COMPTE RENDU DE VISITE

VAUX-LAVALLETTE

DDT

MAIRIE

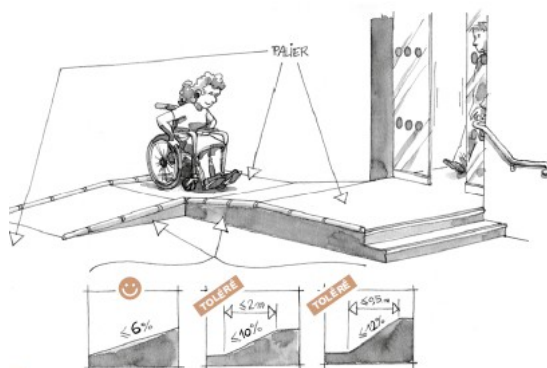
L'accès se fait par une pente de 14 % devant la porte. Il est nécessaire de réaliser les travaux suivants :

Pentes :

- un plan incliné de pente inférieure ou égale à 6 %.

Les valeurs de pentes suivantes sont tolérées exceptionnellement :

- jusqu'à 10 % sur une longueur inférieure ou égale à 2 m ;

- jusqu'à 12 % sur une longueur inférieure ou égale à 0,50 m.

Espace de manœuvre de porte

- en haut de la pente avec possibilité de faire demi-tour, soit un espace horizontal de 1,50m x 1,70 m devant la porte.

La largeur sera de 1,20m.

Il est recommandé d'ajouter un chasse-roue le long de la rampe d'accès.

WC Public

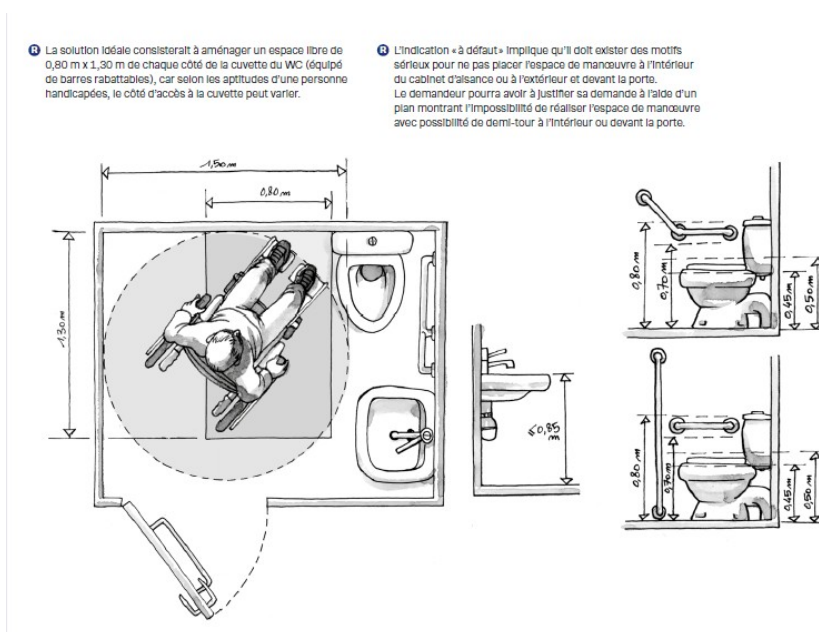
Présence d'une pente de 9 % sur 34 cm et absence d'espace horizontal de manœuvre de porte. Il faut faire un espace horizontal de part et d'autre de la porte. A l'extérieur cet espace doit être d'au moins 1,50 m x 2,20 m.

Pentes :

- un plan incliné de pente inférieure ou égale à 6 %.

Les valeurs de pentes suivantes sont tolérées exceptionnellement :

- jusqu'à 10 % sur une longueur inférieure ou égale à 2 m ;
- jusqu'à 12 % sur une longueur inférieure ou égale à 0,50 m.

A l'intérieur de la porte, il doit être mis un dispositif permettant de refermer la porte derrière soi.

Dans le cas des sanitaires, de manière globale, il faut penser au contraste visuel des éléments tels que la cuvette, la barre d'appui, le distributeur de papier toilette et le distributeur de savon.
